***Für eine 3. Beteiligung zum RPD vorgesehene Änderungen***

***Hier: Änderungen der Windenergiebereiche im Vergleich zur Fassung gemäß Regionalratsbeschluss vom 23.06.2016***

## Ä3BT-W-Mönchengladbach Nr. 01

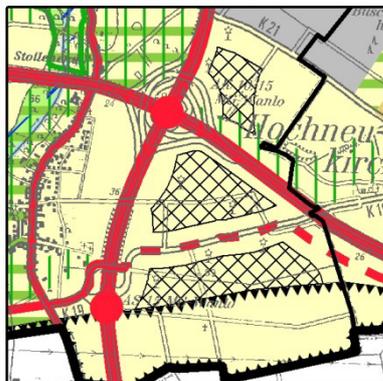
Der Windenergiebereich Mön\_Wind\_006/Mön\_WIND\_009 wird verkleinert gegenüber dem Stand aus der 2. Beteiligung. Grund dafür ist, dass südliche Teilbereiche aufgrund des Braunkohlenabbaus und insb. der Lage im Sicherheitsbereich nicht mit hinreichender Wahrscheinlichkeit für eine Windenergienutzung geeignet sind. Deshalb fällt der größere Teil von Mön\_WIND\_009 weg. Der in weggefallene Bereich von 009 wird bezeichnet als Mön\_WIND\_009-B und der verbleibende als Mön\_WIND\_009-A.

Die vorstehenden Argumente sind gewichtiger, als die aus Kap. 7.2.15 der Begründung in der Fassung der 2. Beteiligung hervorgehenden Gründe für Windenergiebereichsdarstellungen.

## Ä3BT-W-Mönchengladbach Nr. 02

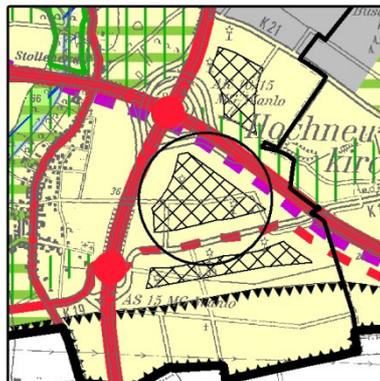
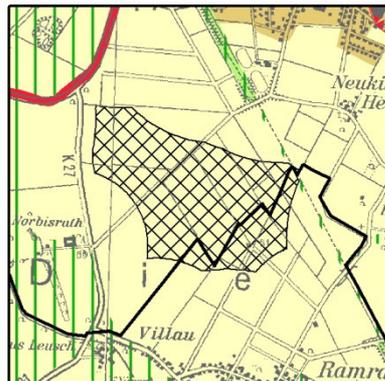
Nordöstlich des bisher geplanten Windenergiebereichs Mön\_WIND\_005 ist aufgrund des neuen Bedarfsplans für die Bundesschienenwege ein neuer Schienenweg im Regionalplan darzustellen. Daraus ergibt sich ein Abstandserfordernis für den Windenergiebereich gemäß Kap. 7.2.15. Anlage 1 W.R.13 der Begründung zum 2. Entwurf. Dieses wurde bei der geänderten Darstellung entsprechend umgesetzt und der Bereich 005 im Nordosten etwas verkleinert in 005-A (005-B fällt weg).

## **Ä3BT-W-KÜ-Grevenbroich – Rommerskirchen Nr. 01**

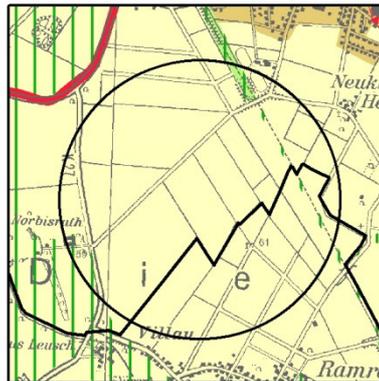
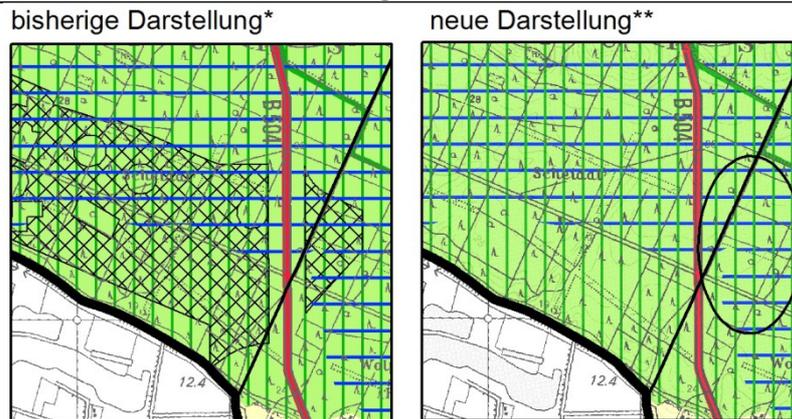
Die Planänderung (Streichung von Grev\_WIND\_003 und Rom\_WIND\_022-A) ergibt sich aus einem Bündel von Argumenten, die alleine nicht tragen würden, aber in der Summe schon:

- Es ist innerhalb des Stadtgebietes von Grevenbroich und auch des Gebietes von Rommerskirchen unter Einbeziehung des Umfeldes einer der landschaftlich hochwertigsten Standorte.
- Umgebend sind gleich mehrere kulturlandschaftlich und historisch wertvolle Gebäude und Bereiche (Schloss, Kloster, Haus Horr, Hofanlagen, Bahndamm) vorhanden, die in ihrer Wahrnehmung gestört werden würden.
- In diesem Kontext wird auch auf die bereits in der 2. Fassung der Begründung vermerkte sehr kritische Stellungnahme des Landschaftsverbandes Rheinland vom 27.03.2015 zu „Windenergiebereichen südlich Neukirchen“ verwiesen (wenngleich sich diese auf den noch etwas größeren Windenergiebereich dort aus der 1. Beteiligung bezog).

- Es ist ein Raum mit starker Erholungsnutzung.
- Es besteht keine nennenswerte Vorbelastung.
- In Grevenbroich sind in Relation zum kommunalen Gebiet relativ viele Bereiche vorgesehen und es gäbe kaum größere Bereiche im Osten rund um die zentralen Ortslagen, von denen WEA nicht deutlich wahrnehmbar wären.

Die vorstehenden Argumente sind in der Summe gewichtiger, als die aus Kap. 7.2.15 der Begründung in der Fassung der 2. Beteiligung hervorgehenden Gründe für Windenergiebereichsdarstellungen.

## Ä3BT-W- KÜ-Goch – Kranenburg Nr. 01

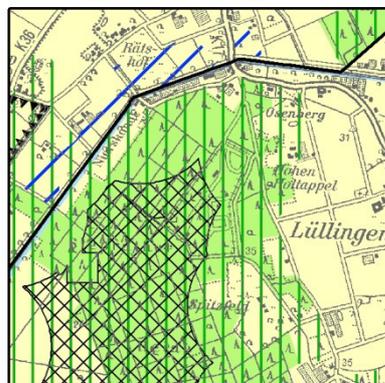
Die Windenergiebereiche Goc\_WIND\_003-A und Kra\_WIND\_010 werden gestrichen gegenüber dem Stand aus der 2. Beteiligung. Dies ergibt sich aus einem Bündel mehrerer Argumente:

- Es besteht weit überwiegend eine Lage in einer Wassergewinnung mit erhöhten Nitratwerten (ca. zwischen 20 und 30 mg Nitrat/l). Weitere entsprechende Risiken durch Standorte im Wald (Inanspruchnahme von Waldböden hierfür besonders kritisch) sollen im Sinne des Vorsorgeansatzes – in einer Gesamtbetrachtung zusammen mit den nachstehenden sonstigen thematischen Gründen gegen das Vorhaben – vermieden werden, auch wenn die Effekte durch WEA-Errichtungen – bei Nutzung aller sachgerechten Minderungsmöglichkeiten – voraussichtlich gering sein dürften. Denn die dortigen neuen Brunnen der Gewinnung Reichswald (außerhalb der festgesetzten WSG) sind erforderlich um durch Mischung der Wässer mit dem im WSG Reichswald gewonnenen Wasser hinreichend sicher einen Nitratwert unterhalb des Grenzwertes von 50 mg/l einzuhalten.

- Die Belastung des Landschaftsbildes und des Kulturräumes wäre gravierend. Hier ist auch auf eine Landschaftsbildbewertung des LANUV vom Sommer 2016 hinzuweisen, die dem Reichswald insgesamt eine sehr hohe Bedeutung („sehr hoch“) zumisst (wenngleich eine innergebietliche Differenzierung z.B. nach Baumarten fehlt).

- Von besonderer Bedeutung ist zudem, dass der Reichswald das größte zusammenhängende Waldgebiet des Niederrheins ist und aufgrund der Lage auf dem niederrheinischen Höhenzug in Teilen deutlich aus der umgebenden Landschaft herausragt.

- Durch die Streichung werden entsprechende Beeinträchtigungen des grenzüberschreitenden Biotopverbundes vermieden.
- Beeinträchtigungen der Erlebbarkeit der besonderen Geomorphologie des Reichswaldes (insb. im Bereich der Stauchmoräne) werden vermieden.

### Ä3BT-W-Geldern Nr. 01

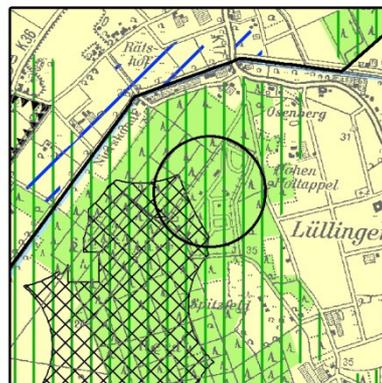
Der Windenergiebereich Gel\_WIND\_001 wird verkleinert gegenüber dem Stand aus der 2. Beteiligung. Denn gemäß der Mitteilung des Bundesministeriums für Verkehr und digitale Infrastruktur in den Nachrichten für den Luftverkehr vom 19.10.2016 ist grundsätzlich in einem Radius vom 2 km um Pflichtmeldepunkte von einer Gefährdung des an- und abfliegenden Luftverkehrs auszugehen. Auf Basis dessen wird seitens der Regionalplanung keine hinreichend realistische Option mehr für erfolgreiche WEA-Neuzulassungen in dem Bereich von 2 km um den Pflichtmeldepunkt östlich von Gel\_WIND\_001 gesehen. Der Windenergiebereich war daher entsprechend zu reduzieren (der in der Abbildung weggefallene Bereich wird bezeichnet als Teilbereich Gel\_WIND\_001-B; der verbleibende Teil ist Gel\_WIND\_001-A).

## Ä3BT-W-Geldern Nr. 02

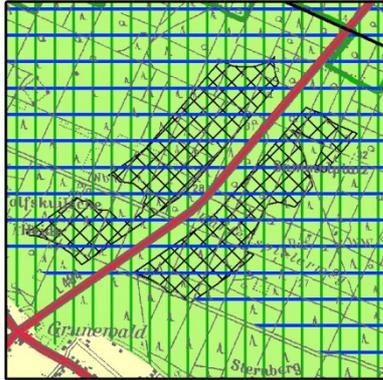
Der Windenergiebereich Gel\_WIND\_004 wird verkleinert gegenüber dem Stand aus der 2. Beteiligung. Die Reduzierung liegt begründet in dem am Standort nun für Windenergieanlagen vorgesehenen Puffer von 200 m um die bestehende Wasserschutzzone (WSZ) I (der in der Abbildung von Gel\_WIND\_004 weggefallene Bereich wird bezeichnet als Teilbereich Gel\_WIND\_004-B und der im RPD-Entwurf verbleibende als Gel\_WIND\_004-A). Dies dient standörtlich dem vorsorgenden Grundwasserschutz. Damit wird der Schutz z.B. für den Fall von Havarien erhöht, aber es werden auch Belastungen durch Eingriffe in den Untergrund im Nahbereich der Brunnen sinnvoll reduziert.

## Ä3BT-W-Goch Nr. 01

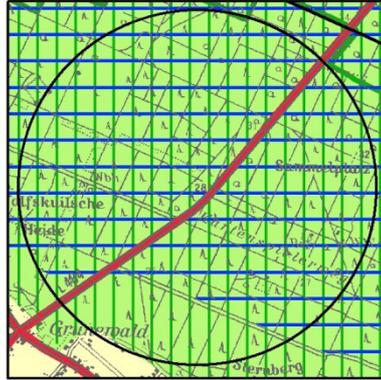
Die Windenergiebereiche Goc\_WIND\_005 und Goc\_WIND\_006 werden gestrichen gegenüber dem Stand aus der 2. Beteiligung. Dies ergibt sich aus einem Bündel mehrerer Argumente.

- Die Nitratbelastung ist hier bei der per WSG-VO geschützten Wassergewinnung Reichswald nach Angaben der Höheren Wasserbehörde (Dez. 54 im Hause) bereits in der Nähe des Grenzwertes vom 50 mg/l (zwischen 40 und 50 mg/l). Auch bei den Teilbereichen der zuvor geplanten Windenergiebereiche Goc\_WIND\_005 und Goc\_WIND\_006, die westlich der WSZ Reichswald liegen, besteht fast vollständig (bis auf etwas mehr als 1 ha in 006) eine Lage in einer Wassergewinnung mit erhöhten Nitratwerten. Das dortige – etwas weniger belastete Wasser – wird zudem zur Mischung benötigt, um sicher unter 50 mg/l zu sein (siehe oben Aussagen bei Goc\_WIND\_003-A und Kra\_WIND\_010). Weitere entsprechende Risiken durch Standorte im Wald (Inanspruchnahme von Waldböden hierfür besonders kritisch) sollen im Sinne des Vorsorgeansatzes – in einer Gesamtbetrachtung zusammen mit den nachstehenden sonstigen thematischen Gründen gegen das Vorhaben – vermieden werden, auch wenn die Effekte durch WEA-Errichtungen – bei Nutzung aller sachgerechten Minderungsmöglichkeiten – voraussichtlich gering sein dürften.

- Die Belastung des Landschaftsbildes und des Kulturräumes wäre gravierend. Hier ist auch auf eine Landschaftsbildbewertung des LANUV vom Sommer 2016 hinzuweisen, die dem Reichswald insgesamt eine sehr hohe Bedeutung („sehr hoch“) zumisst (wenngleich eine innergebietliche Differenzierung z.B. nach Baumarten fehlt). Zu bedenken ist zudem, dass der Reichswald das größte zusammenhängende Waldgebiet des Niederrheins ist und aufgrund der Lage auf dem niederrheinischen Höhenzug in Teilen deutlich aus der umgebenden Landschaft herausragt.

- Durch den Wegfall werden Beschränkungen für den artenbezogenen Zugang zum zentralen FFH-Gebiet im Reichswald vermieden.
- Beeinträchtigungen der Erlebbarkeit der besonderen Geomorphologie des Reichswaldes werden vermieden.

## Ä3BT-W-Goch Nr. 02

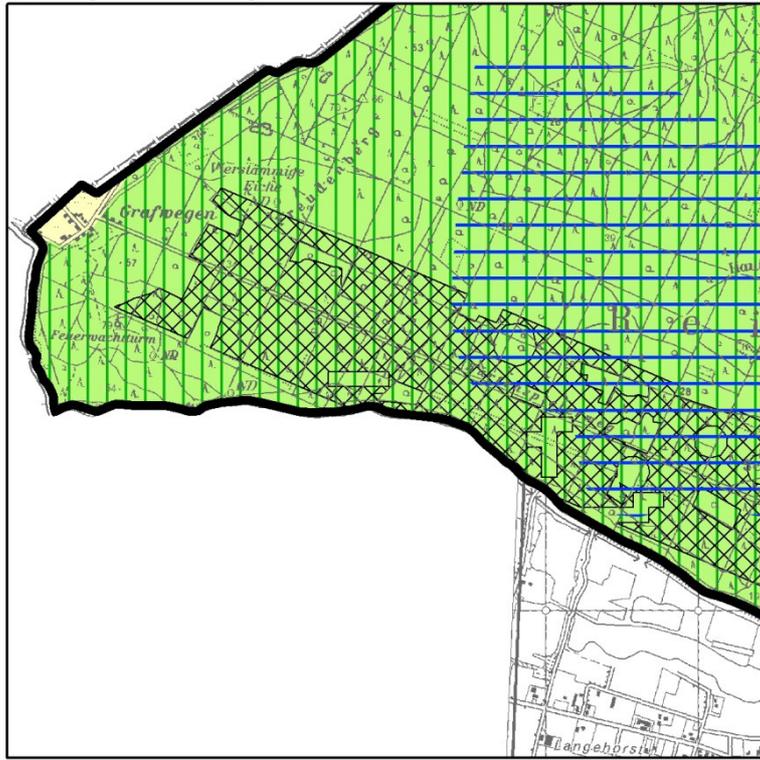
Der Windenergiebereich Goc\_WIND\_013 wird verkleinert gegenüber dem Stand aus der 2. Beteiligung. Die Reduzierung liegt begründet in dem am Standort nun für Windenergieanlagen vorgesehenen Puffer von 200 m um die Wasserschutzzone I (der in der Abbildung weggefallene Bereich von Goc\_WIND\_013 wird bezeichnet als Teilbereich Goc\_WIND\_013-B und der verbleibende kleine Teil als Goc\_WIND\_013-A). Dies dient standörtlich dem vorsorgenden Grundwasserschutz.

Damit wird der Schutz z.B. für den Fall von Havarien erhöht, aber es werden auch Belastungen durch Eingriffe in den Untergrund im Nahbereich der Brunnen sinnvoll reduziert.

# Ä3BT-W-Kranenburg Nr. 01 und Nr. 02

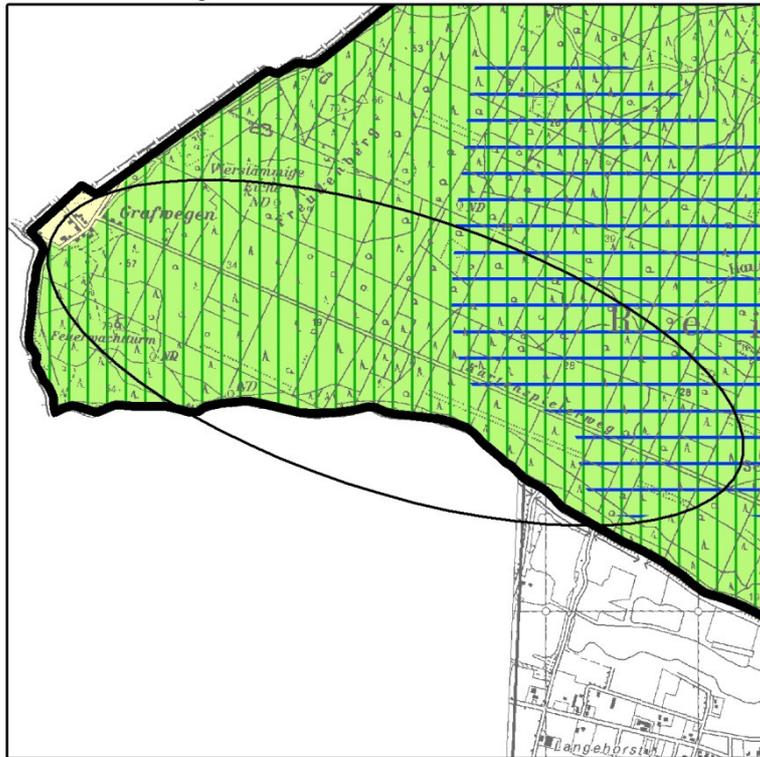
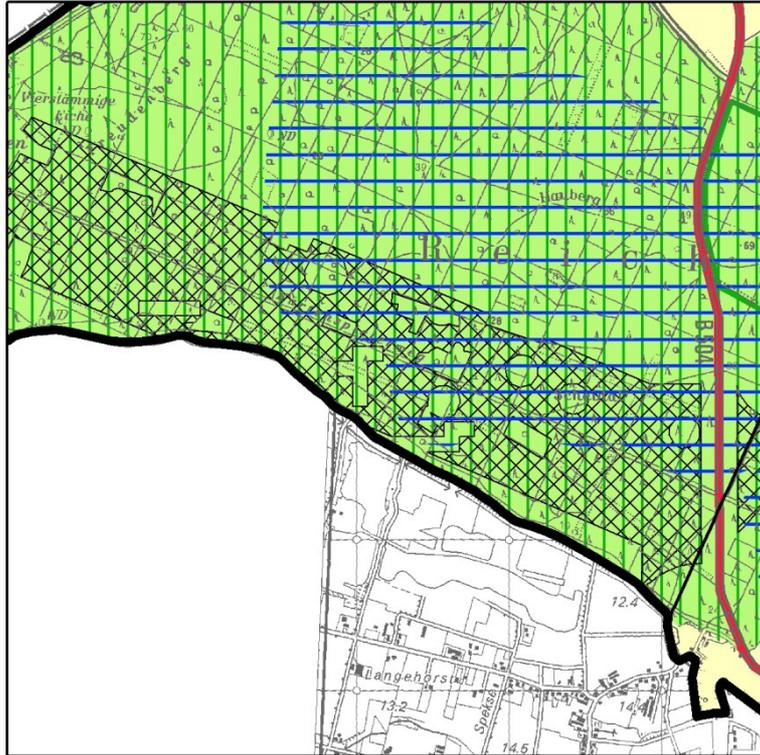
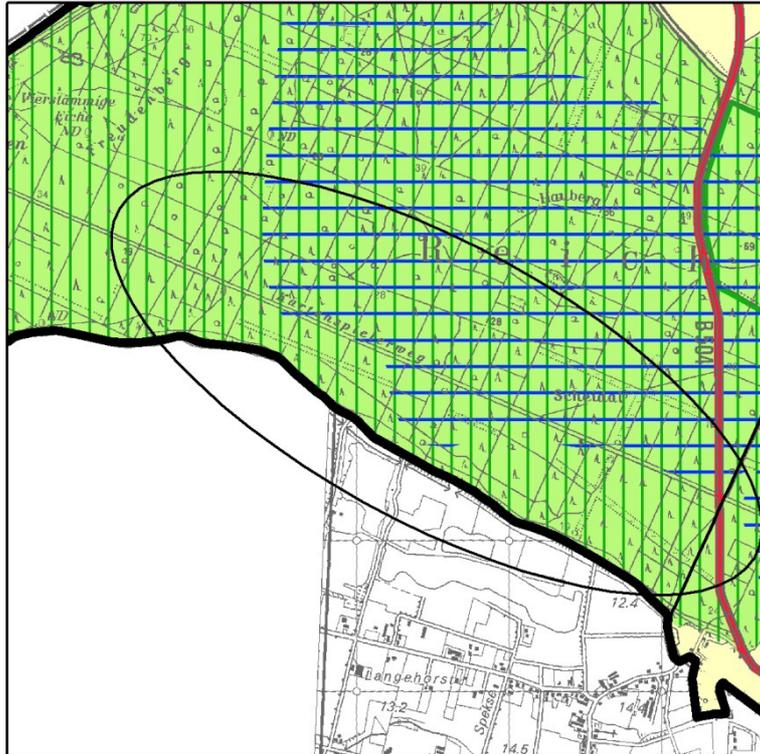
Die Windenergiebereiche Kra\_WIND\_005-A und Kra\_WIND\_006 werden gestrichen gegenüber dem Stand aus der 2. Beteiligung.

In der Abwägung entscheidet sich der Regionalrat jedoch gegen die Darstellung. Dies ergibt sich aus einem Bündel mehrerer Argumente in summarischer Betrachtung.

- Die Belastung des Landschaftsbildes und des Kulturraumes wäre gravierend. Hier ist auch auf eine Landschaftsbildbewertung des LANUV vom Sommer 2016 hinzuweisen, die dem Reichswald insgesamt eine sehr hohe Bedeutung („sehr hoch“) zumisst (wenngleich eine innergebietliche Differenzierung z.B. nach Baumarten fehlt).

- Von besonderer Bedeutung ist zudem, dass der Reichswald das größte zusammenhängende Waldgebiet des Niederrheins ist und aufgrund der Lage auf dem niederrheinischen Höhenzug in Teilen deutlich aus der umgebenden Landschaft herausragt.

- Durch die Streichung werden entsprechende Beeinträchtigungen des grenzüberschreitenden Biotopverbundes vermieden (insb. Ketelwald-NL, Koningsven – De Diepen).

- Es besteht weit überwiegend eine Lage in einer Wassergewinnung mit erhöhten Nitratwerten. Weitere entsprechende Risiken durch Standorte im Wald (Inanspruchnahme von Waldböden hierfür besonders kritisch) sollen im Sinne des Vorsorgeansatzes – in einer Gesamtbetrachtung zusammen mit den nachstehenden sonstigen thematischen Gründen gegen das Vorhaben – vermieden werden, auch wenn die Effekte durch WEA-Errichtungen – bei Nutzung aller sachgerechten Minderungsmöglichkeiten – voraussichtlich gering sein dürften.

- Beeinträchtigungen der Erlebbarkeit der besonderen Geomorphologie des Reichswaldes (insb. im Bereich der Stauchmoräne) werden vermieden.

## Ä3BT-W-Weeze Nr. 01

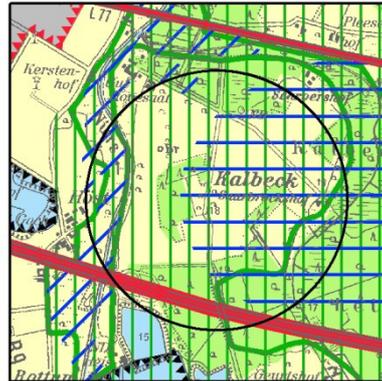
Der Windenergiebereich Wee\_WIND\_002 wird gestrichen gegenüber dem Stand aus der 2. Beteiligung. Denn gemäß der Mitteilung des Bundesministeriums für Verkehr und digitale Infrastruktur in den Nachrichten für den Luftverkehr vom 19.10.2016 ist grundsätzlich in einem Radius vom 2 km um Pflichtmeldepunkte von einer Gefährdung des an- und abfliegenden Luftverkehrs auszugehen. Auf Basis dessen wird seitens der Regionalplanung keine hinreichend realistische Option mehr für erfolgreiche WEA-Neuzulassungen in dem Bereich von 2 km um den Pflichtmeldepunkt westlich von Wee\_WIND\_002 gesehen. Der Windenergiebereich war daher zu streichen.

## Ä3BT-W-Grevenbroich Nr. 01

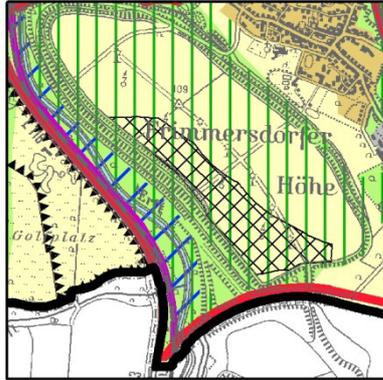
Gründe für die Streichung sind, dass der Bereich (Grev\_WIND\_001 und Grev\_WIND\_035) relativ nah an einem nordöstlich gelegenen kommunenübergreifenden Windenergiebereich und dort zum Teil auch bestehenden Anlagen liegt. Aufgrund der Vorbelastung und der Größe hat dieser nordöstliche Bereich Priorität.

Auf Grev\_Wind\_001 und Grev\_Wind\_035 soll in Abänderung der bisherigen Bewertung verzichtet werden, damit nicht mit und für einen relativ kleinen Windenergiebereich eine zusätzliche Belastung im nordwestlichen kommunalen Gebiet entsteht. In dieser Entscheidung geht ein, dass rund um die ASB in Grevenbroich weiterhin bereits relativ viele Windenergiebereiche vorgesehen sind und insoweit nur wenige Standorte gegeben sind, von denen aus WEA nicht wahrnehmbar sind. Hier soll die Entscheidung gegen die ohnehin nur wenige WEA zulassenden Bereiche (Flächengröße und Richtfunkthematik; Thema in V-1152-2015-03-26/61-A, V-1152-2016-10-04/53) Grev\_Wind\_001 und Grev\_Wind\_035 zur Entlastung in einem landschaftlich werthaltigen Bereich beitragen. Denn z.B. auch das Schloß Dyk und das Kloster Sank Niklas profitieren von dieser Entscheidung – wenngleich das alleine nicht für eine Streichung gereicht hätte.

## Ä3BT-W-Grevenbroich Nr. 02

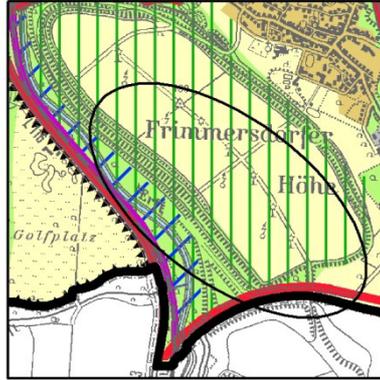
Eine Regionalplandarstellung als Vorranggebiet birgt ggf. Gefahren für den Testfeldbetrieb beim Austausch von WEA, da bei einer BImSchG-Genehmigung nach dem „Windhundprinzip“ ggf. auch Standorte im regionalplanerischen Vorranggebiet aber jenseits der vom Testfeldbetrieb her vorgesehenen Standorte zugelassen werden könnten.

Daher wird auf die Darstellung von Grev\_WIND\_011 und Grev\_WIND\_037 verzichtet, denn die insoweit unkritischen Bereiche im engeren Bereich des Testfeldes wären unter 10 ha groß und dies ist auf der Ebene der Regionalplanung zu gering (siehe Begründung, die Teil der Unterlagen zur abgeschlossenen 2. Beteiligung war).

## Ä3BT-W-Grevenbroich Nr. 03

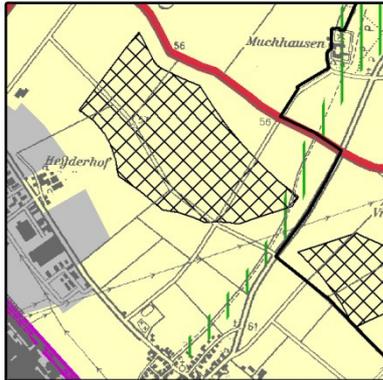
Mit der Streichung werden bzgl. Grev\_WIND\_036, Grev\_WIND\_002 und Neu\_WIND\_002 die Abstände nach Südwesten vergrößert, um a) dem dortigen ASB, der zur 2. Beteiligung vergrößert worden war, Rechnung zu tragen und b) dem nach der Erörterung neu vorgesehenen Sondierbereich für ASB (nun auch hier jeweils ein Standardabstand von 800 m Abstand gemäß Kap. 7.2.15 der Begründung, 2. Entwurf; Anlage 1). Gestrichen werden hier die Bereiche Grev\_WIND\_036 und Grev\_WIND\_002-B. Es verbleiben Grev\_WIND\_002-A und der unter einem ha große Bereich Neu\_WIND\_002.

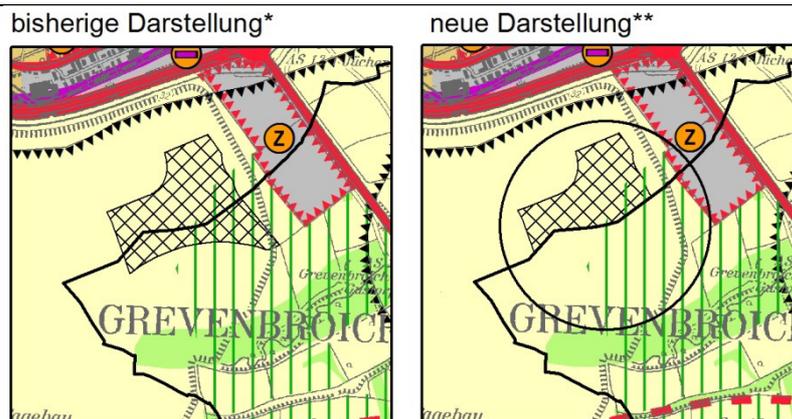
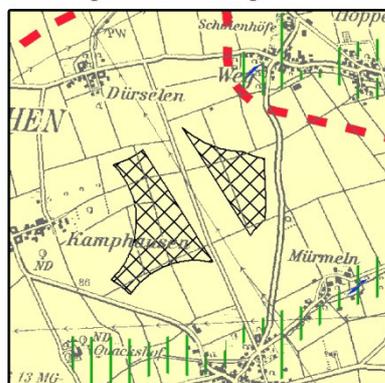
Die Planänderung (Streichung von Grev\_WIND\_005) ergibt sich aus einem Bündel von Argumenten, die alleine nicht tragen würden, aber in der Summe schon. Sie gelten auch für den weiterhin vorgesehenen Ausschluss von Grev\_WIND\_026 (Letzterer liegt nordöstlich von Grev\_WIND\_005 und zugleich südlich L69), der ansonsten aufgrund des vorstehend bereits begründeten Wegfalls von Grev\_WIND\_003 (südlich Neukirchen) darstellungsfähig gewesen wäre (aufgrund der 2.500 m Mindestabstand-Sonderregelung gemäß Kap. 7.2.15.3.10 der Begründung, 2. Fassung):

Im Ergebnis wurde seitens der Regionalplanungsbehörde zunächst ein Abstand von 1.100 m vorgesehen zum Immissionsort an der K10 südwestlich des Sportplatzes und zu den nördlichsten in FNP-Bauflächen gelegenen Wohngebäuden von Barrenstein.

Diese möglichen Erweiterungen – über bestehende GIB und GIB-Sondierungsbereiche hinaus – könnten, angesichts des höheren landschaftsräumlichen Wertes nördlich der L69, der Vorbelastung südlich der L69 (Belastungsbündelung) und der Vorteile räumlich eng zusammengehöriger Betriebsabläufe, sinnvoller Weise nur südwestlich der L69 liegen und dort in oder in kritischer Nähe zu den zuvor noch verbliebenen Bereichen von Grev\_WIND\_005 und Grev\_WIND\_026.

Hinzu kommt, dass langfristig gedacht eine etwaige Südwesterweiterung des GIB-Z eine direkte Flächenkonkurrenz mit den Windenergiebereichsflächen bedeuten würde.

Im Rahmen der Klausurtagung des Regionalrates am 29. und 30.06.2017 wurde vom Regionalrat hier daher eine komplette Streichung des Bereiches Grev\_WIND\_031-A gewünscht. Dies ist aufgrund der vorstehenden gewichtigen Argumente auch nachvollziehbar – und vom Abwägungsspielraum des Regionalrates gedeckt (auch angesichts der quantitativen Auswirkungen und der LEP-Vorgaben).

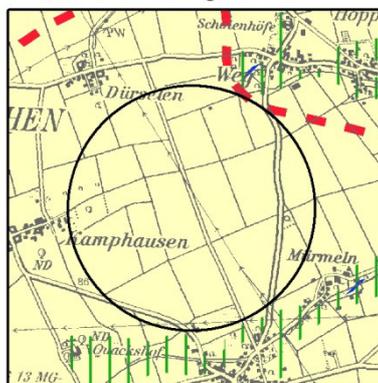
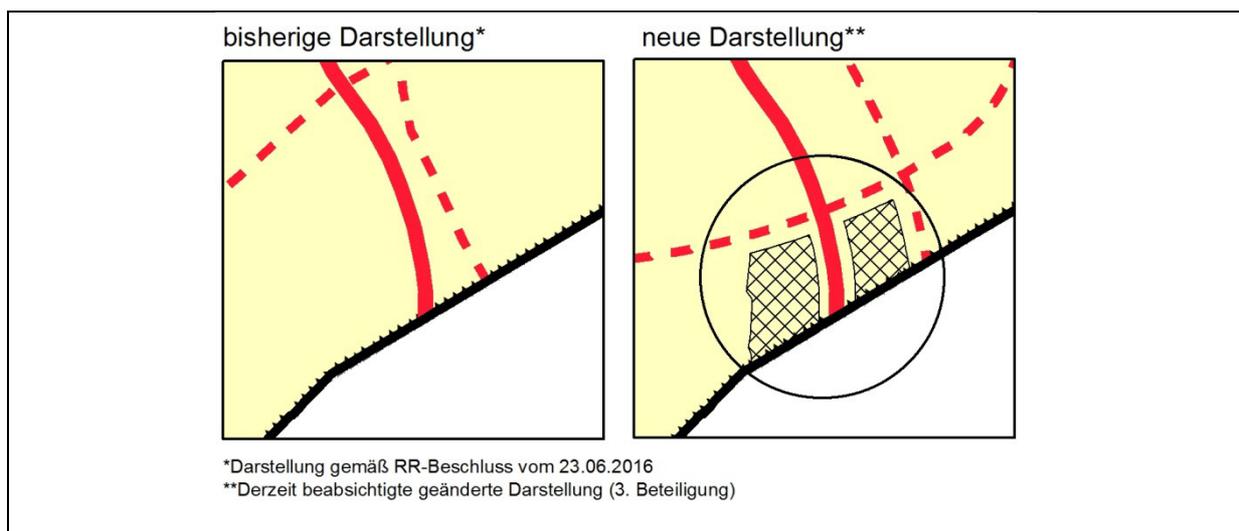
Die Windenergiebereiche Jüc\_WIND\_002 und Jüc\_WIND\_003 werden gestrichen gegenüber dem Stand aus der 2. Beteiligung. Denn die Regionalplanung kommt – in Kenntnis der Qualitäten der Bereiche Jüc\_WIND\_002 und Jüc\_WIND\_003 für die Windenergienutzung – zum Ergebnis, dass eine entsprechende Schonung des nördlichen Teils der Kommune u.a. zum Zwecke der Naherholung und sozusagen zum Ausgleich für landschaftliche und räumliche Belastungen im Süden nicht nur in der Abwägung vertretbar, sondern auch sachgerecht ist. Dabei floss in die Abwägung auch ein, dass nach neueren Erkenntnissen in Jüchen in rekultivierten Braunkohlenabbaugebieten auch zusätzliche Windenergiebereiche vorgesehen

werden können und sollen (Planänderung). Damit erhöht sich die entsprechende Belastung des südlichen Gemeindegebietes durch Vorhaben der Energieerzeugung und macht eine Schonung des nördlichen Raumes umso sinnvoller. Auch werden dabei die teilräumlichen Beiträge für eine regenerative Energieerzeugung im Planungsraum mit in den Blick genommen.

### Ä3BT-W-Rommerskirchen Nr. 01

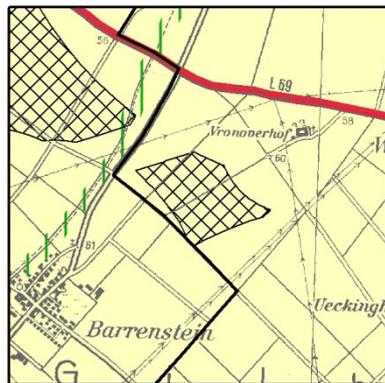
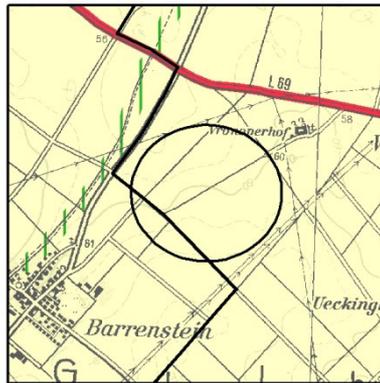
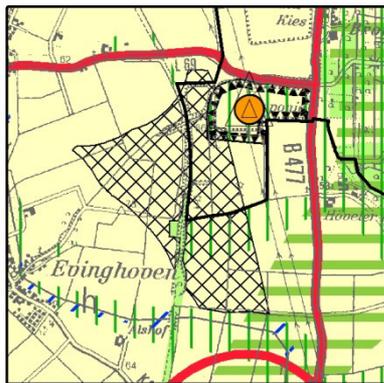
Der Bereich Rom\_WIND\_002 wird aufgrund der Vorbelastung im Bereich Barrenstein und des reinen Wohngebietes im Osten von Barrenstein gestrichen (Planänderung). Dies geschieht unabhängig davon, ob dort letztlich wirklich keine WEA zulassungsfähig wären. Grund sind vielmehr Vorsorgeüberlegungen im Hinblick auf die Anwohner und vor allem auch die Sorge um die Auswirkungen auf die bestehenden und laut FNP und RPD-Entwurf geplanten gewerblich-industriellen Nutzungen im Westen (und ergänzend der Mindestgröße von 10 ha für evtl. etwas weniger kritischere nördliche Bereiche). Hier sollen die Nutzungsmöglichkeiten nicht unnötig weiter beschränkt werden und der Konflikt nicht weiter verschärft werden. Dabei hat die bestehende gewerblich-industrielle Nutzung aufgrund der hohen Wertschöpfung, der Arbeitsplätze und auch aufgrund der zeitlich vorhergehenden Inanspruchnahmen Priorität gegenüber der Darstellung eines Windenergiebereiches. Dieser Ausschlussgrund gilt auch für die 1 ha große Fläche Rom\_WIND\_031.
